## Modifiye edilmiş V kayışı

Modifiye edilmiş bir V kayışı için örnek

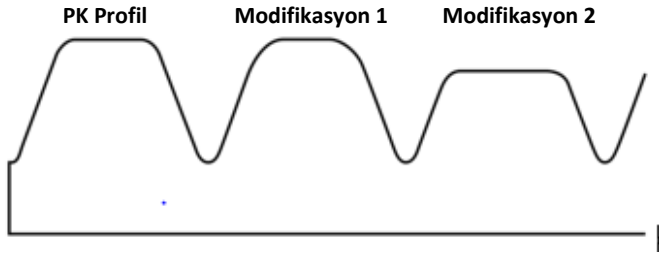
Teslim edilmiş V kayışlarında önceden kullanılan V kayışlarına göre optik ve haptik farklılıklar bulunuyor. Bu durum kendini çalışma yüzeyindeki farklı bir yapıda belli ediyor.

Burada ilk donanımdan alınmış veya üretime bağlı olarak değiştirilmiş modifikasyonlar söz konusudur. Buradaki hedef optimum bir ses gelişimi ve/veya kullanım ömrünü iyileştirmeye devam etmektir.

Modifiye edilmiş kayışlar katalogda belirlenmiş araç uygulamaları için kısıtlama olmadan kullanılabilir.

Optik farklılıklara rağmen yeni modelin performans bakımından dezavantajları yoktur.
